CDM-Tm Mini PGJ5 (20/35W) 外側のバルブ形状変更のご案内

Bart Smets
March 2015

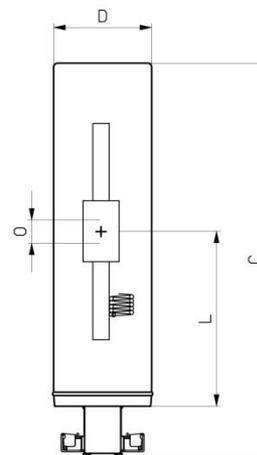
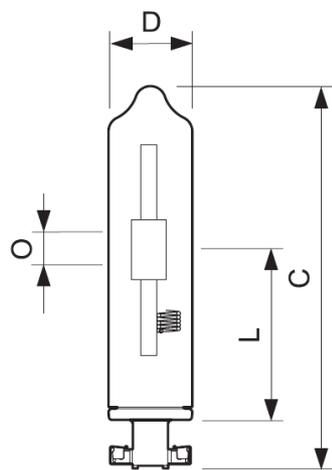
変更点

外側のバルブ形状のみ (Tm GU 6.5 outerbulbと同形状)

ランプ寸法 mm	D Max	L Nom	C Max
CDM-Tm Mini PGJ5	11,2	22.6	52

ランプ寸法 mm	D Max	L Nom	C Max
CDM-Tm Mini PGJ5	13,3	22.6	52

外側のバルブ形状のみの変更

- 変更後製品の生産開始予定 : 2015年5月
- 対象製品:
 - MASTERC CDM-Tm Mini 20W/830 PGJ5 1CT/12
 - MASTERC CDM-Tm Mini 35W/930 PGJ5 1CT/12
- スペック, 性能等の変更はございません。
- 12NC's の変更はございません。
- 取り換えによる不具合は起こりません。
- 従来通りPGJ5 に適合したドライバが必要になります。(1 on 1 retrofit)
